改善箇所説明図②

基準不適合発生箇所

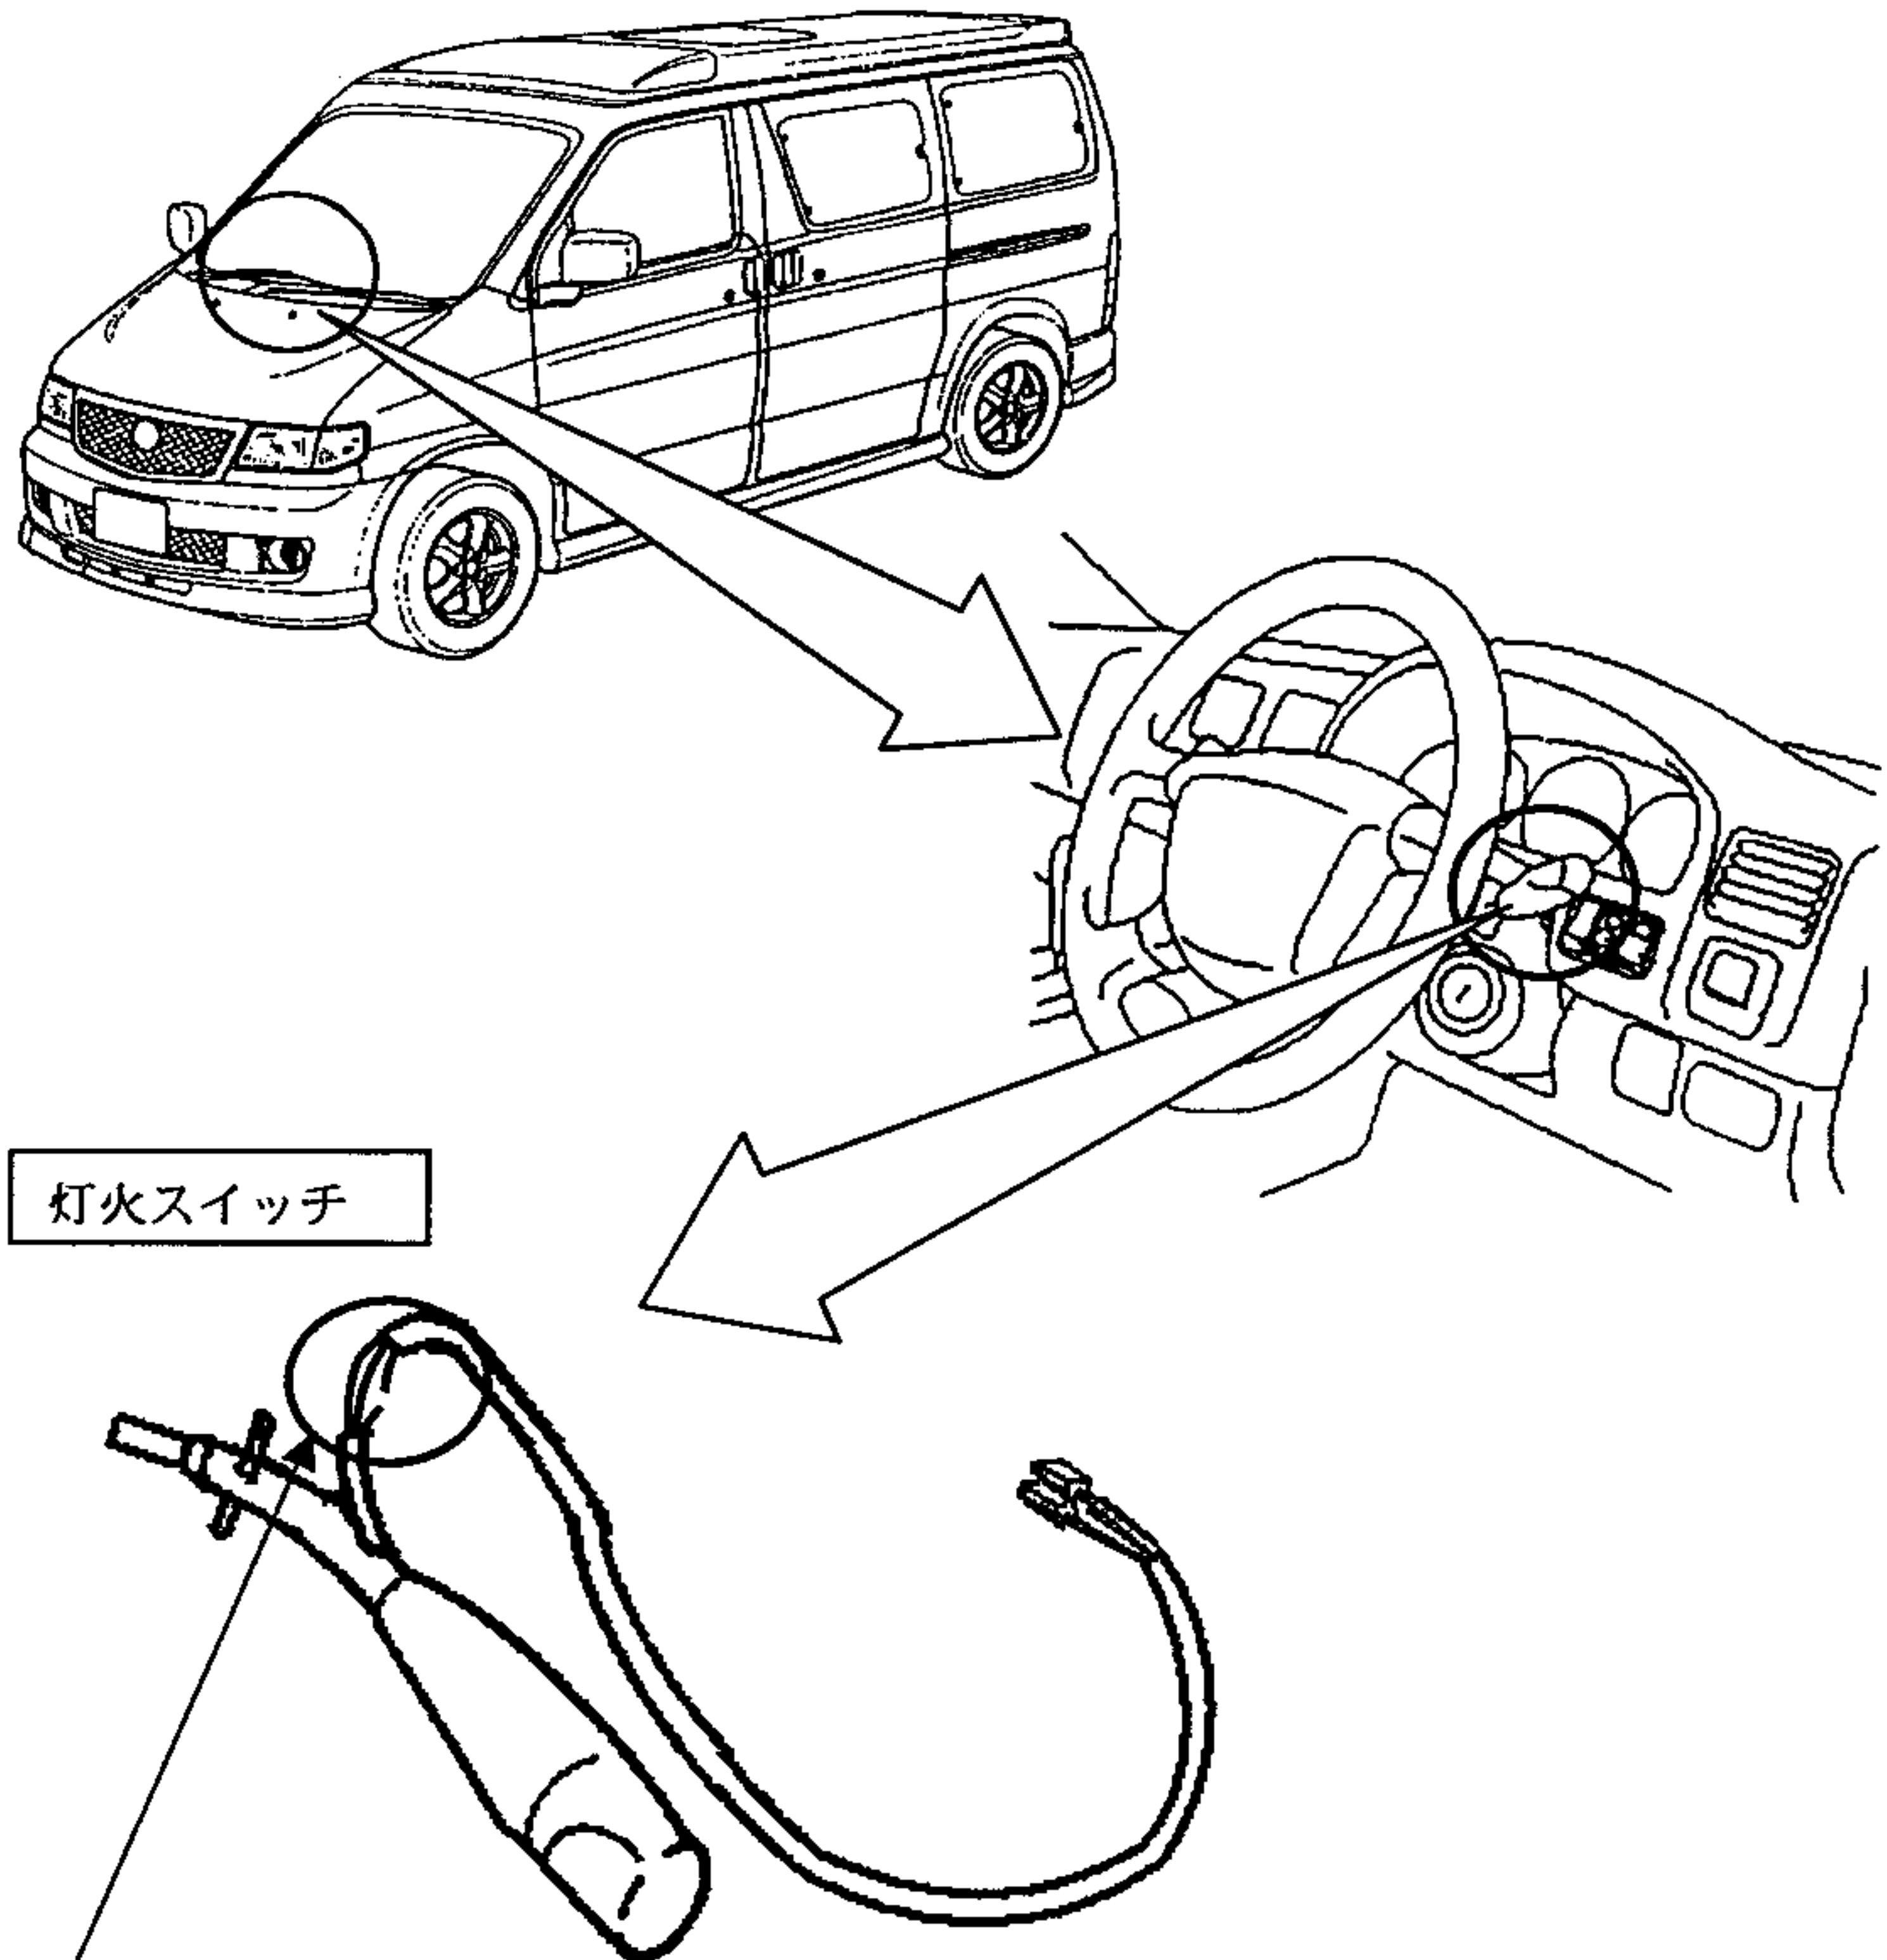
灯火装置の灯火スイッチにおいて、可動接点部に塗布したグリスの量が多いものがあるため、当該グリスが電線内部に侵入して被覆が硬化するものがある。そのため、方向指示器のスイッチ操作を繰り返すと、電線の被覆に亀裂が入り、最悪の場合、芯線が断線して、前照灯、車幅灯、尾灯および計器盤照明灯が点灯しなくなるおそれがある。

全車両、車台番号を確認し、対象となるものは灯火スイッチを対策品と交換する。

識別：運転席足元にあるセットプレートに黄色ペイントを塗布する
